**Avis de la Mission Régionale d'Autorité environnementale  
de Bourgogne-Franche-Comté  
sur le projet de centrale photovoltaïque  
sur le territoire de la commune de La Machine (58)**

N °BFC-2021-2893

Figure 8 : Implantation du projet retenu  
*Projet d'aménagement de la centrale photovoltaïque (extrait de l'étude d'impact – page 16)*

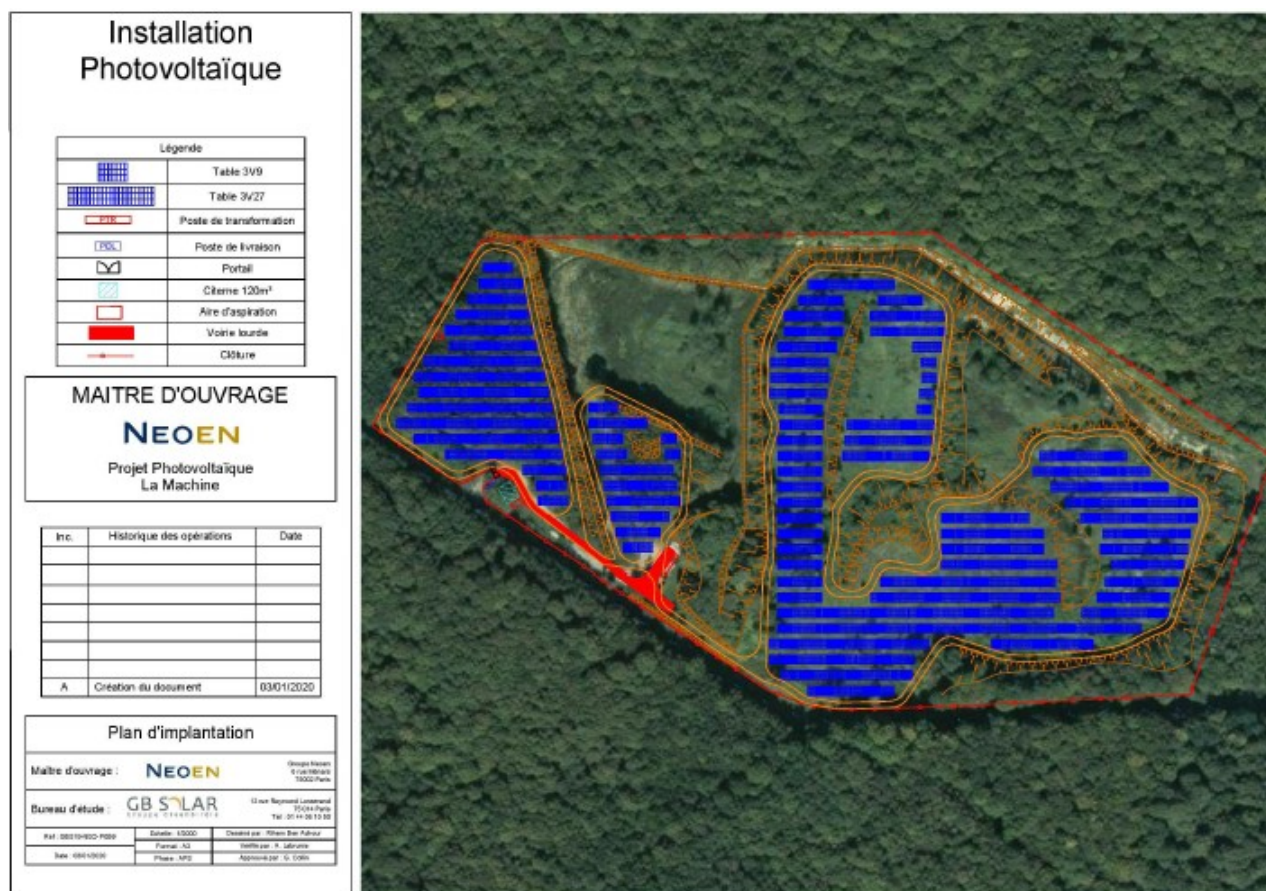
Le parc sera composé de 12 528 modules représentant une surface de 2,5 ha, orientés plein sud. Les alentours immédiats du site sont composés d'espaces naturels (forêt des Glénons), de zones d'activités et de zones d'habitation. Les habitations les plus proches sont localisées à environ 70 mètres à l'ouest.

*Carte des enjeux associés au milieu naturel – (source : RNT p15)*

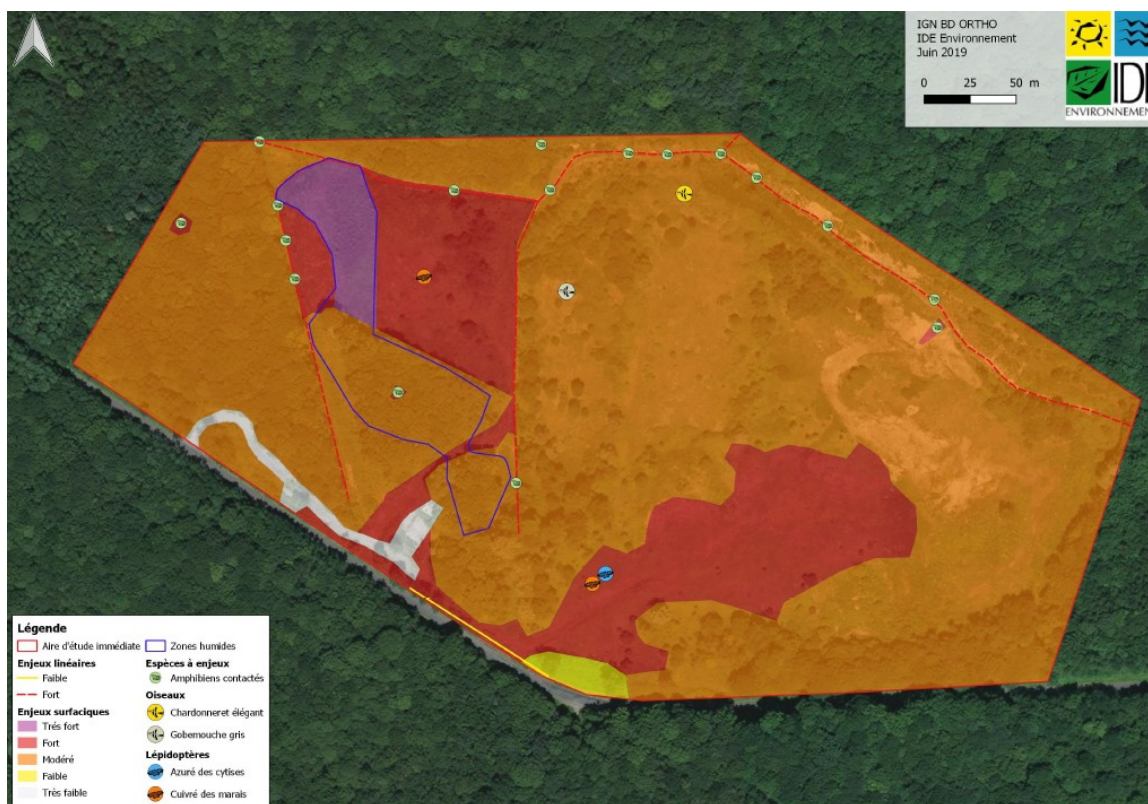
Un diagnostic écologique a été réalisé sur la base d'une analyse bibliographique de la connaissance naturaliste disponible, de 6 journées et une nuit de prospection, menées entre le 26 mars et le 7 juin 2018<sup>7</sup> et d'un diagnostic permettant la délimitation des zones humides. **La MRAe recommande de compléter les inventaires réalisés de façon à couvrir l'ensemble du cycle biologique des espèces.**
